Vérification de l'exécution des travaux d'une Installation d'assainissement non collectif

Service Public d'Assainissement Non collectif (SPANC) Communauté de Communes du Pays de Valois

Nom et prénom du propriétaire :	BIOGAZ DU VALOIS
Adresse : 2 rue des bois Voisins	
Code postal : 60950	Commune : VER-SUR-LAUNETTE
Tél : 06.26.41.60.94	Courriel : kubikibatiment@orange.fr
Adresse de l'installation d'assainissement (si différente de l'adresse du demandeur) :	
Chemin d'othis	
Code postal : 60330	Commune : EVE
Référence cadastrale de l'habitation assainie :	ZN 0015

Schéma des installations d'assainissement du :

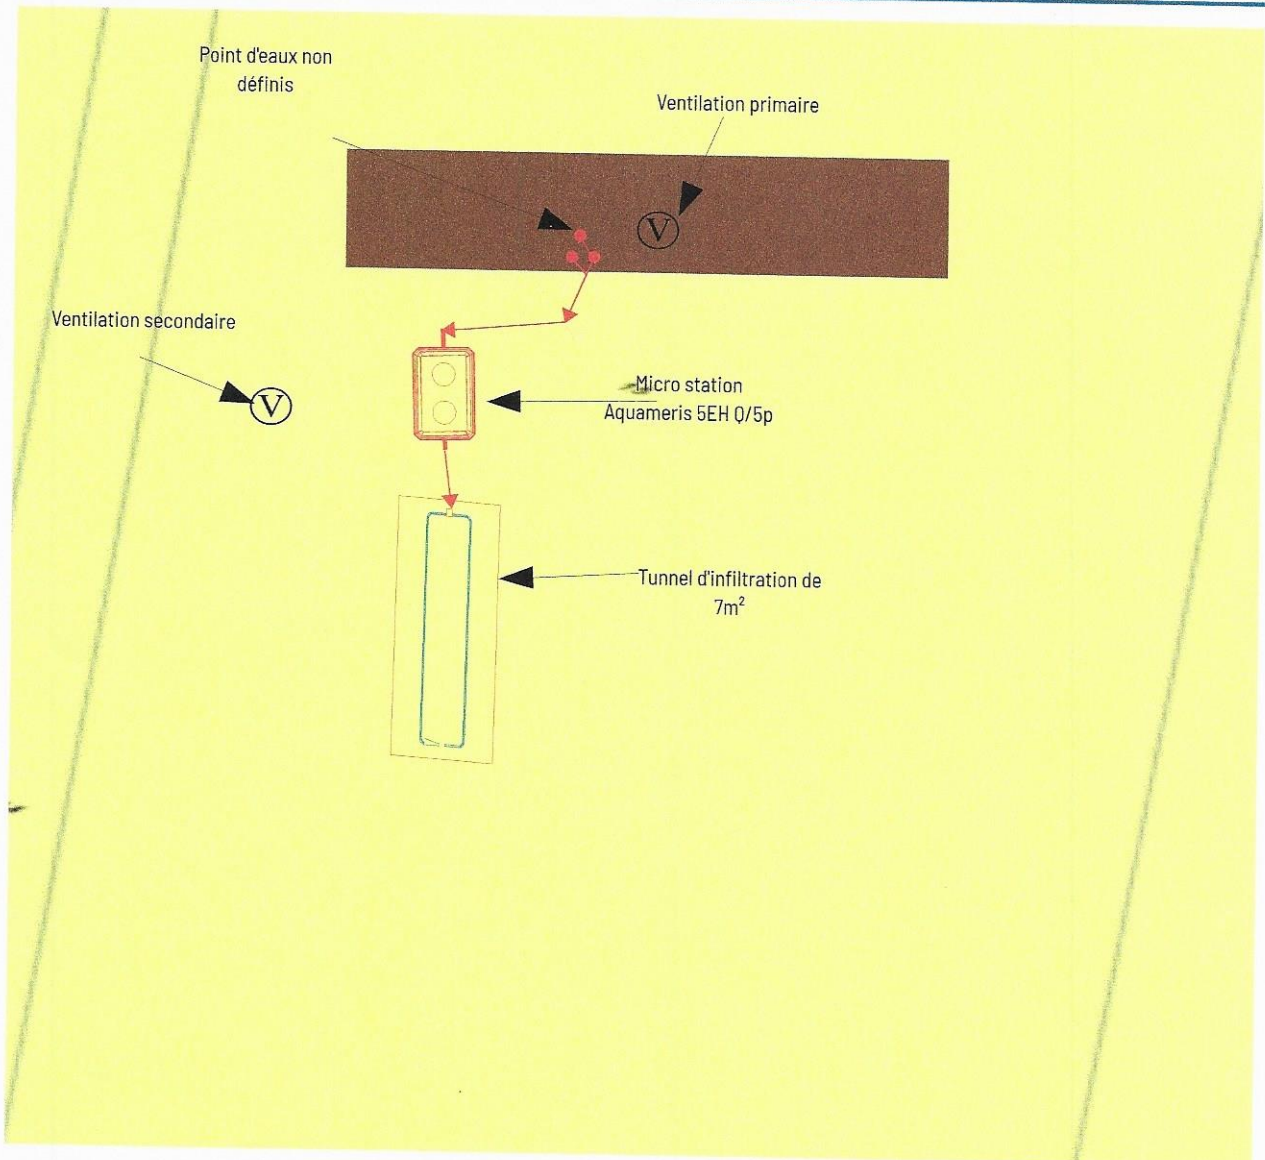
- Une ventilation primaire de diamètre 100 mm a été créée et repiquée sur la canalisation principale d'évacuation des eaux usées, au vu des travaux importants la ventilation n'a pas pu être remonté sur la toiture.

- Une canalisation d'extraction des gaz (ventilation secondaire) en diamètre 100 mm a été créée.
- Le prétraitement des eaux usées n'est pas réalisé par l'intermédiaire d'une fosse toutes eaux classique. Sur cette propriété, une micro-station de 5 EH a été installée permettant notamment le prétraitement des eaux usées mais aussi le traitement de celles-ci.

- Le traitement des eaux usées est réalisé par l'intermédiaire d'une micro-station Aquameris Q2/5p 5 EH, provenant du fabricant SEBICO.
- Cette micro-station possède le numéro d'agrément suivant : 2014-020.

- La hauteur des boues ne doit pas dépasser 30% du volume utile, la vidange se fait environ tous les 4 ans.
- Les eaux usées traitées par cette micro-station sont évacuées via un tunnel d'infiltration de 7.2m²
